Ministerstvo životního prostředí

Věc: Připomínky ke studii „**Ekonomické zhodnocení výše současného nastavení příspěvku na zajištění nakládání s fotovoltaickými moduly uvedenými na trh do dne 31. 12. 2012 ve smyslu zákona o odpadech a návrh případné změny výše příspěvku s ohledem na nezbytnost zajištění zákonných požadavků**“

Ing. Marek Lang
jednatel REsolar s.r.o.

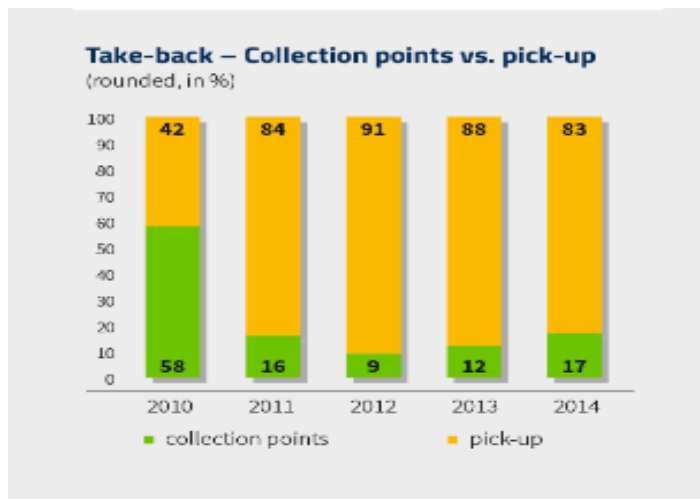
Podle roční zprávy za rok 2014 společnosti PV Cycle, která od roku 2007 provozuje systém sběru nefunkčních solárních panelů v Německu, Francii, Polsku, Španělsku, Belgii, Itálii, Nizozemsku, Británii a v dalších zemích je zřejmé, že svoz panelů probíhá prostřednictvím tzv. pick-up odvozů přímo z provozoven solárních elektráren (viz <http://www.pvcycle.org/pv-cycle-annual-report-2014-web/>). Sběrná místa jsou uživateli využívána víceméně okrajově - v roce 2014 představovala jen 17% z celkového počtu svezných objednávek, jak zobrazuje obrázek níže:
